C.R.A
Corporación Autónoma
Regional del Atlántico

AUTO No. 0 0 0 0 1 3 27 2017

"POR MEDIO DEL CUAL SE HACEN UNOS REQUERIMIENTOS A LA EMPRESA CANTERAS MUNARRIZ S.A.S, CON NIT N°800.176.414-3"

Foto N° 1 – N°2.
Fecha: 07 de Julio de 2017.
Ubicación: Puerto Colombia, Vía al Mar (Frente a la cantera Munarriz S.A.S.).
Observaciones: Depósito de material de arrastre sobre la intersección que comprende la entrada de la cantera Munarriz S.A.S. con la vía principal (Vía Al Mar).

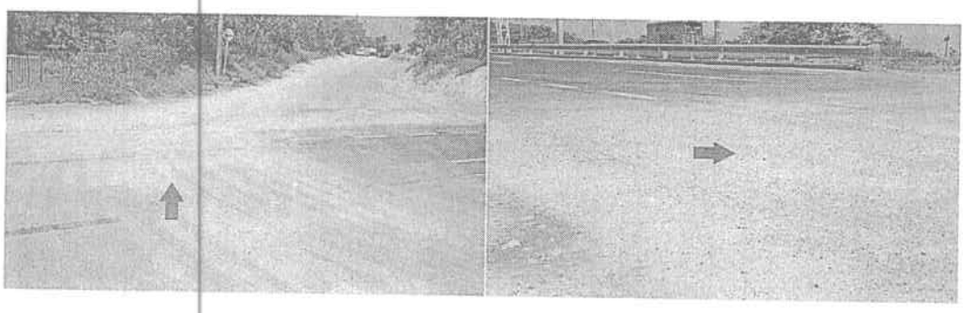
- *Se videncia el depósito material de arrastre sobre la intersección que comprende la entrada de la cantera MUNARRIZ S.A.S. con la vía principal (Vía al Mar), Coordendas N 11°0´44.55" – W 74°53´30.43".*

7. *Realizar barrido del área que comprende la intersección entre la vía principal con la cantera de su propiedad, toda vez que se evidencie material depositado en la vía, teniendo en cuenta lo establecido en la* ***Resolución 541 del 14 de Diciembre de 1994.***

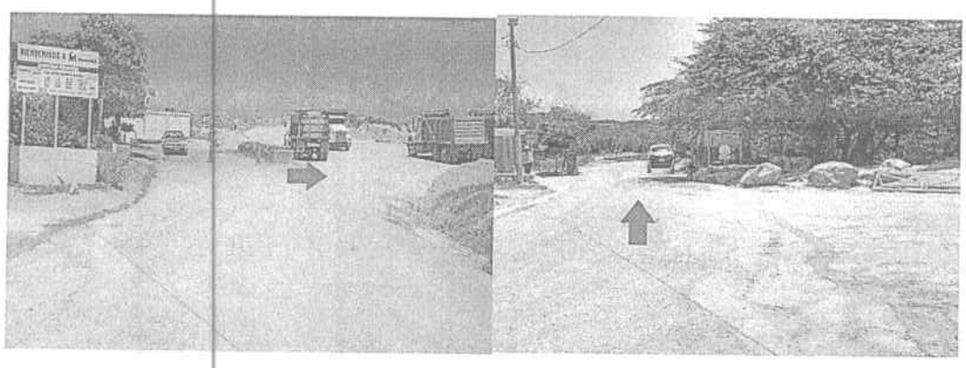
- *El material de arrastre proviene de los alrededores de la cantera Munarriz S.A.S (entrada y salida de vehículos)*
- *Se evidenció zona de parqueo (interna) en las instalaciones de la cantera, la cual no se encuentra pavimentada.*
  El material desprendido de esta zona de parqueo discurre por la acción del agua sobre la vía principal de la cantera, conllevando a que parte de dicho material llegue a la intersección que comprende la entrada de la cantera Munarriz S.A.S. con la Vía Al Mar.

Foto N° 3 – N°4.
Fecha: 07 de Julio de 2017.
Ubicación: Puerto Colombia, Vía al Mar (Frente a la cantera Munarriz S.A.S.).
Observaciones:
Foto N°3: Zona de parqueo no pavimentada, desprendimiento de material.
Foto N°4: Material de arrastre proveniente de la zona de parqueo, que discurre sobre la vía principal.

4. *Acondicionar la zona de parqueo (Revestimiento) ubicada en las Coordendas N 11° 0'41.78" – W 74°53'31.98".*
5. *Inspeccionar que los vehículos que cargan y descargan materiales dentro de la obra estén acondicionados con carpas o lonas para cubrir los materiales y evitar el levantamiento de material particulado.*

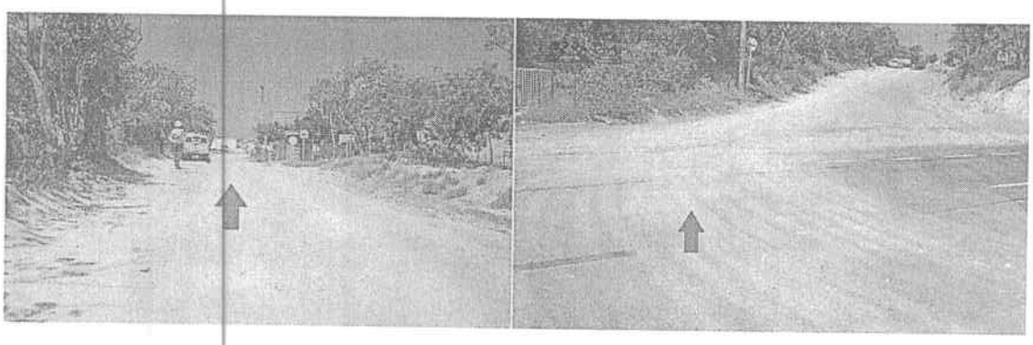
Foto N° 5 – N°6.
Fecha: 07 de Julio de 2017.
Ubicación: Puerto Colombia, Vía al Mar (Frente a la cantera Munarriz S.A.S.).
Observaciones:
Foto N° 5 Material de arrastre proveniente de la zona de parqueo, que discurre sobre la vía principal (Antes de la portería).
Foto N° 6: Depósito de material de arrastre sobre la intersección que comprende la entrada de la cantera Munarriz S.A.S. con la vía principal (Vía Al Mar).

1. *Realizar un revestimiento ya sea en asfalto o concreto del tramo de vía interna de la cantera Munarriz, que conecta a la vía El Mar con el sitio de lavados de llantas, con el fin de evitar que se esparza material en la vía.*

Foto N° 7 – N°8.
Fecha: 07 de Julio de 2017.
Ubicación: Puerto Colombia, Vía al Mar (Frente a la cantera Munarriz S.A.S.).
Observaciones:
Foto N°7 Canal de drenaje.
Foto N°8 Boxculvert con depósito de material de arrastre.

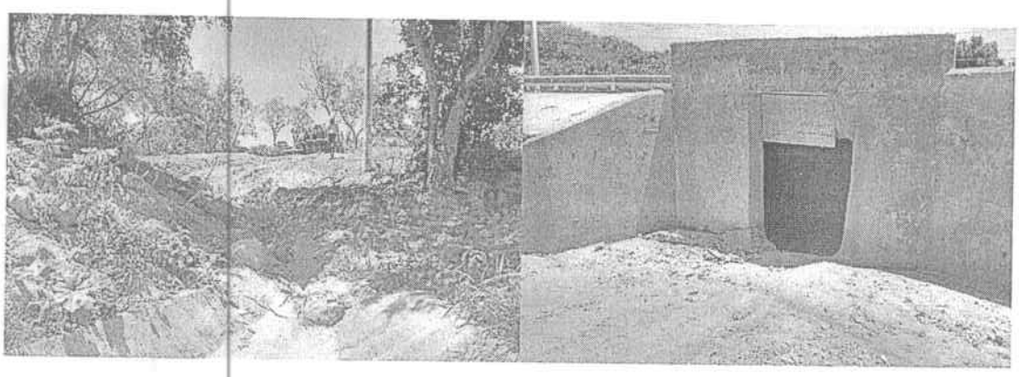
- *Se observó canal de drenaje (En tierra) sobre la vía interna de la cantera Munarriz S.A.S, el cual conduce las aguas de escorrentía que provienen de la cantera en mención hacia el boxculvert que hace parte de la vía principal, ubicado en las coordenadas N 11°0'44.37"– W 74°53'30.43"*

2. *Realizar mantenimiento a las cunetas y canales perimetrales que comprenden las vías de acceso a la cantera y demás vías internas.*
3. *Acondicionar las cunetas en tierra (Revestimiento) que comprenden las vías internas de la cantera.*

6. *Realizar mantenimiento al Boxculvert ubicado en las coordenadas N 11°0'44.37"– W 74°53'30.43", donde desembocan las aguas de escorrentía provenientes de los canales y cunetas perimetrales que comprende la cantera.*
